**CCR-VIA -- COMITATO DI COORDINAMENTO REGIONALE PER LA
VALUTAZIONE D'IMPATTO AMBIENTALE**

Giudizio n° 3253 del 06/10/2020

Oggetto: Istanza per l'avvio del procedimento di Verifica di assoggettabilità a VIA ai sensi dell'art. 19 del D.Lgs. 152/2006 relativa al progetto "Introduzione di una variante per l'impianto di recupero rifiuti autorizzato con Determina Regionale DPC026/06 del 07.08.2015 ai sensi dell'art. 208 del D.Lgs 152/2006 e smi

**Istruttoria Tecnica
Progetto**

Fig. 4: confronto tra stato autorizzato e di progetto (estratto dallo SPA)

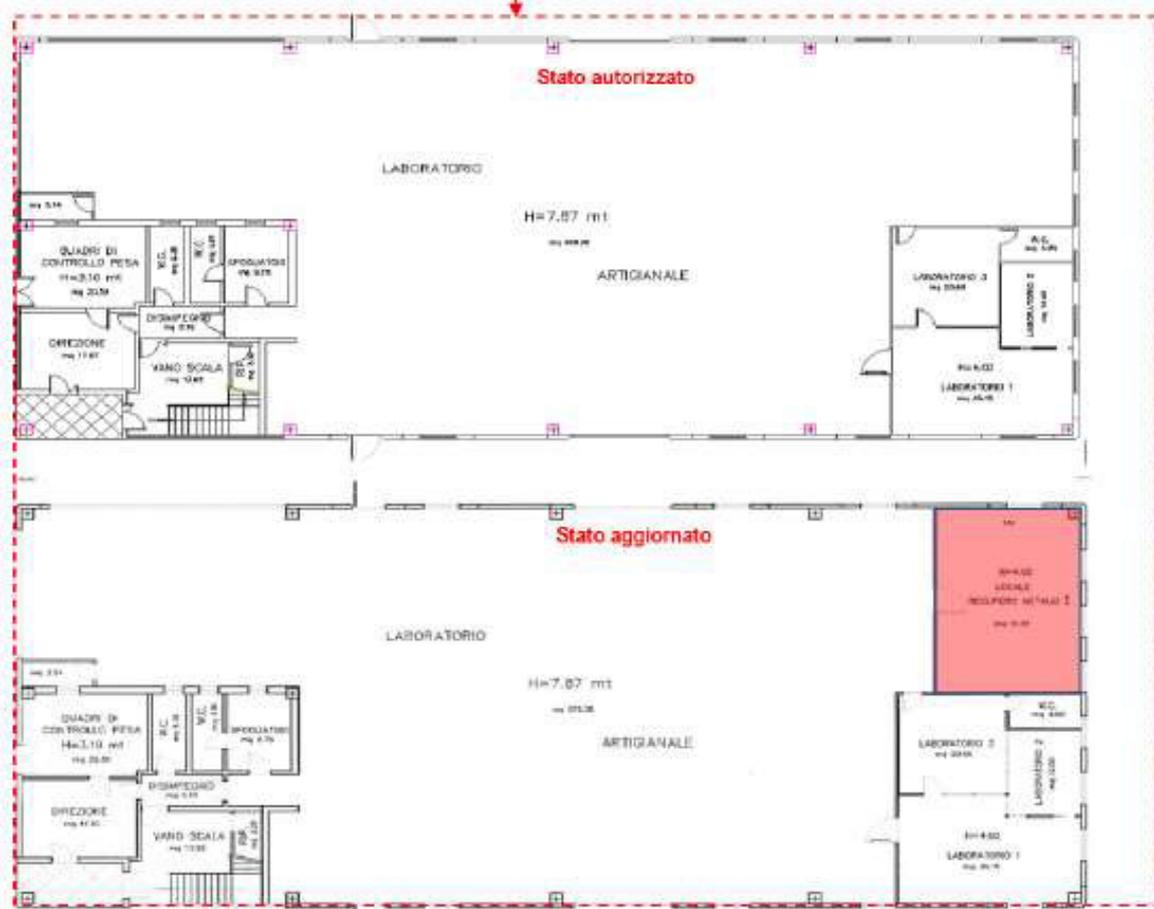
La modifica proposta interesserà solo una porzione dell'intero opificio industriale; di seguito si riporta un confronto tra lo stato autorizzato e lo stato di progetto con indicazione dell'area (identificata in rosso), di circa 50 mq, nella quale sarà effettuata la modifica sopra descritta.

Fig. 8: schema di flusso delle emissioni in progetto (estratto tavola allegata allo SPA)

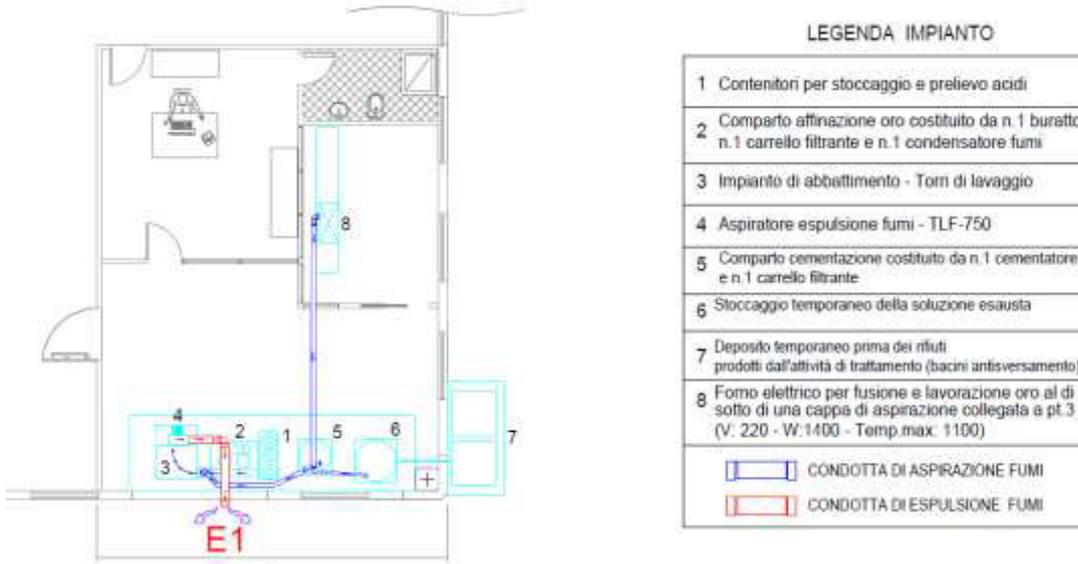
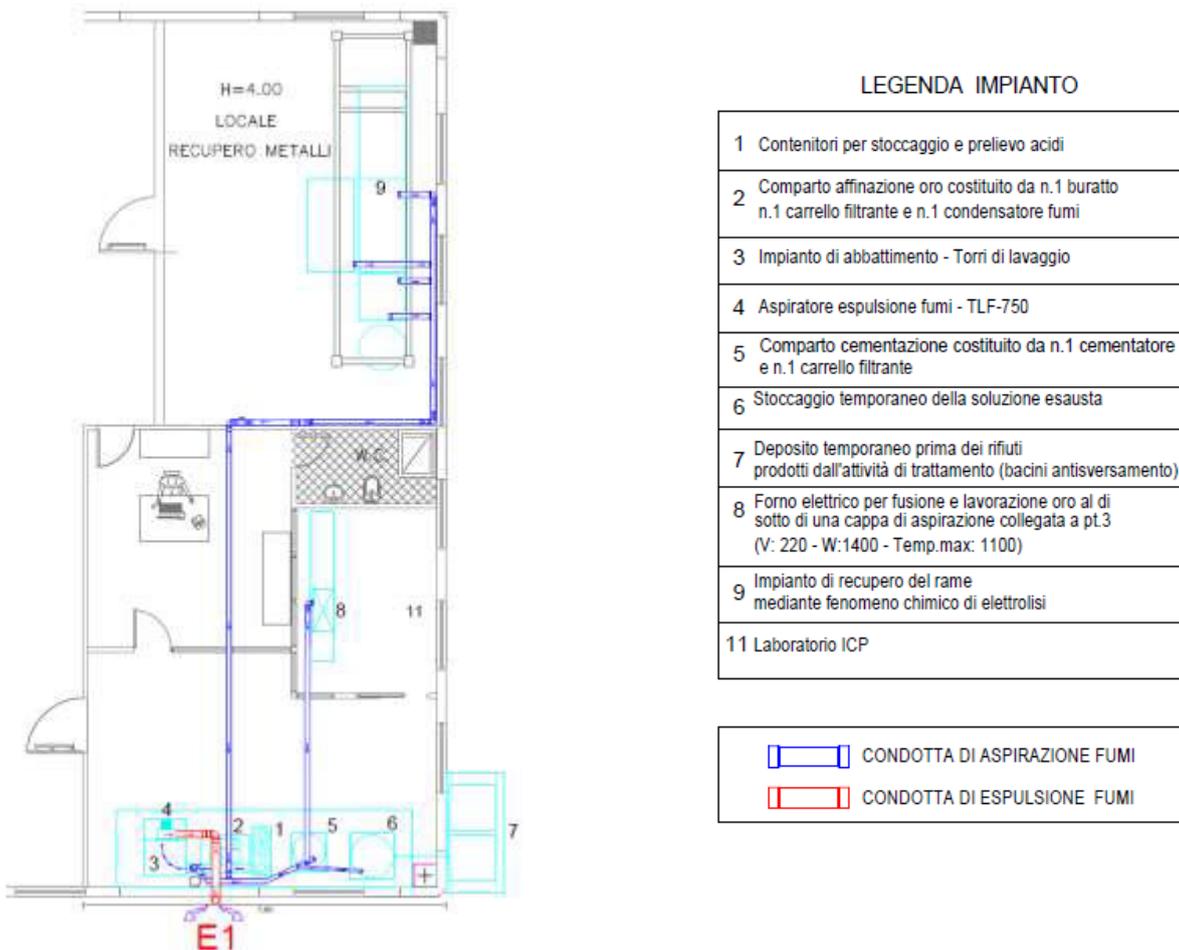
Si riportano, nel seguito, gli schemi di flusso delle emissioni riferiti, rispettivamente, allo stato attuale ed a quello di progetto:

Il tecnico dichiara inoltre che il processo chimico di elettrolisi, come dimostrato all'interno del documento denominato "Relazione chimica specialistica sulle emissioni dell'impianto recupero rame", comporta, dal punto di vista delle emissioni in atmosfera, esclusivamente la produzione di solfati. Il calcolo del bilancio di massa ha dimostrato che, in uscita sul punto di emissione si generano circa 9.68 g/h di SO₂. Considerato che gli autocontrolli svolti nell'anno 2018 hanno portato alla rilevazione di una concentrazione in uscita di SO₂ pari a circa 2.1 g/h, il tecnico ritiene di poter affermare che la variante proposta non produce alcuna variazione significativa in termini di emissioni in atmosfera e che il rispetto dei limiti del Q.R.E sarà in ogni modo garantito (2.1 g/h SO₂+ 9.68 g/h SO₂ = 11.78 g/h << 350 g/h). Le componenti tecnologiche attraverso le quali verrà condotto il recupero del rifiuto di cui al CER 11.02.99 risultano già in possesso di sistemi di intercettazione delle eventuali emissioni fugitive. Le tubazioni adibite a tale scopo convogliano i flussi aereali in atmosfera previo passaggio nell'impianto di abbattimento esistente costituito da una torre di abbattimento alcalina (ad umido).
